## TOP 3.2 – Technischer Ausschuss 31.03.2025

#### Bauantrag BA/2025/002 – 24.02.2025

Bauort: 09603 Großschirma, ST Reichenbach, [REDACTED]  
Maßnahme: Ein-/Zweifamilienhaus  
Eingangsdatum: 04.03.2025  
Antragsdatum: 24.02.2025  
Bauaufsicht - eingereicht: 27.02.2025  
Beschreibung: Ersatzbauvorhaben Errichtung eines Einfamilienhauses mit Einliegerwohnung und Garage (ZFH) nach Abbruch Wohnstallhaus

Ansicht Nord-West

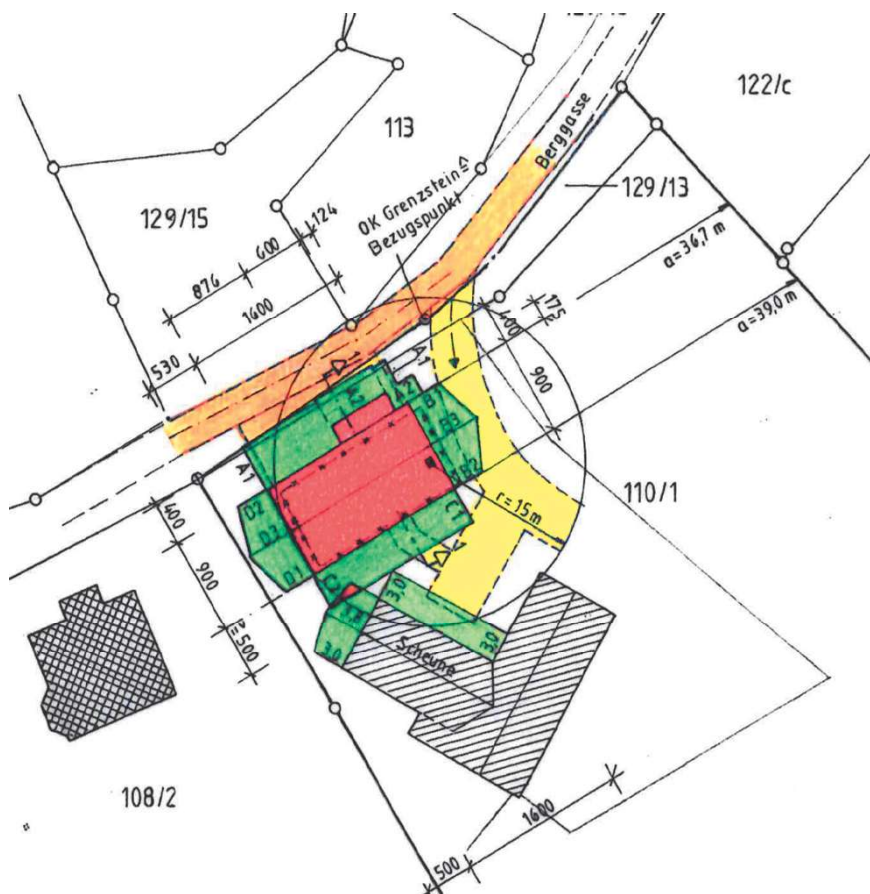
- ☒ Das Vorhaben fügt sich nach Art und Maß der baulichen Nutzung, der Bauweise und der Grundstücksfläche, die überbaut werden soll, in die Eigenart der näheren Umgebung ein.

- ☒ Das Vorhaben wahrt die Anforderungen an gesunde Wohn- und Arbeitsverhältnisse.
- ☒ Das Vorhaben beeinträchtigt das Ortsbild nicht.
- ☒ Das Grundstück liegt in angemessener Breite an einer befahrbaren öffentlichen Verkehrsfläche.

- ☒ Die Schmutz- und Niederschlagswasserbeseitigung ist über die Eintragung einer Grunddienstbarkeit gesichert.
- ☒ Die Löschwasserversorgung ist gesichert.

- ☒ Das Wohnstallhaus, die südwestliche Scheune und das daran angebaute Seitengebäude stehen unter Denkmalschutz. Eine denkmalschutzrechtliche Genehmigung liegt vor (28.09.2023).

- ☒ **Antrag auf Abweichung Abstandsfläche:** Zum § 6 Abs. 3 Satz 1 SächsBO: Die Abstandsflächen dürfen sich nicht überdecken. Es betrifft die Abstandsfläche südöstlich vom antragsgegenständlichen Baukörper. Es handelt sich um eine geringfügige Überdeckung zum Bestandsgebäude.

Seitens der Stadt bestehen **keine** Einwände
